「山鳥坂ダム建設事業の検証に係る検討に関する意見募集について」において提出頂いたご質問に対する回答について

「山鳥坂ダム建設事業の検証に係る検討に関する意見募集について」において提出頂いたご質問についてお答えします。

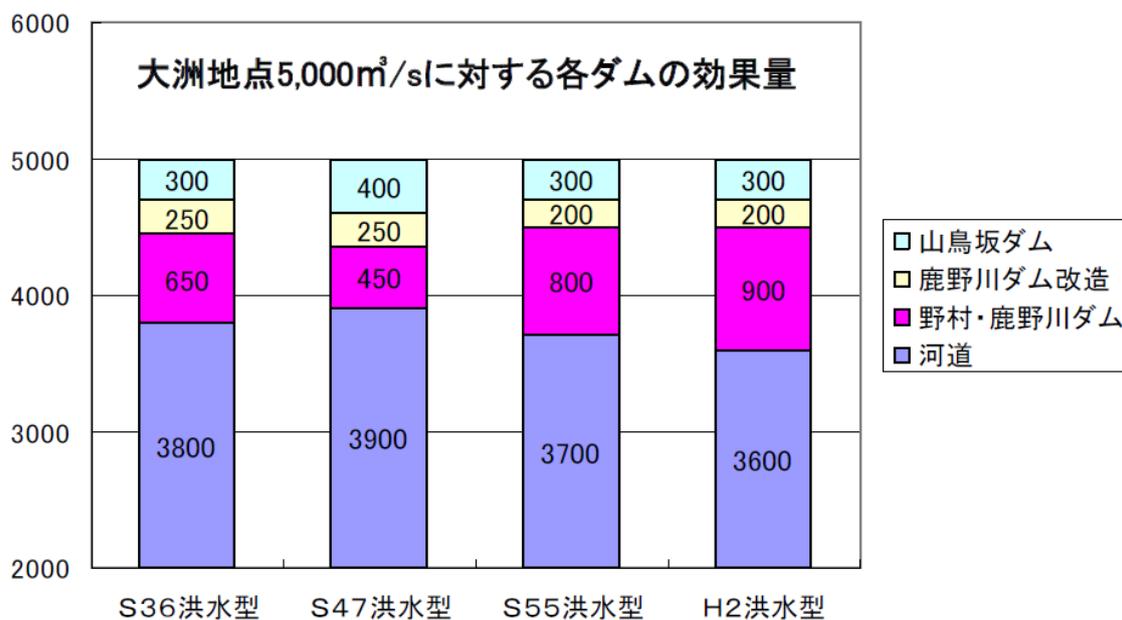
費用対効果に関して、A 山鳥坂ダム建設事業、B 鹿野川ダム改造、C 河川改修の現況及び完成時の被害算定において、

例えば、A の完成時に B C はどのような状態を想定しているのか

同様に、B の完成時に C A は、また、C の完成時に A B はどのように想定

しているのか、次表で教えて下さい。

【回答 8】

表の定義が不明です。また、ダムの洪水調節効果は、降雨パターンにより異なります。なお、整備計画における各ダムの効果量は以下のとおりです。
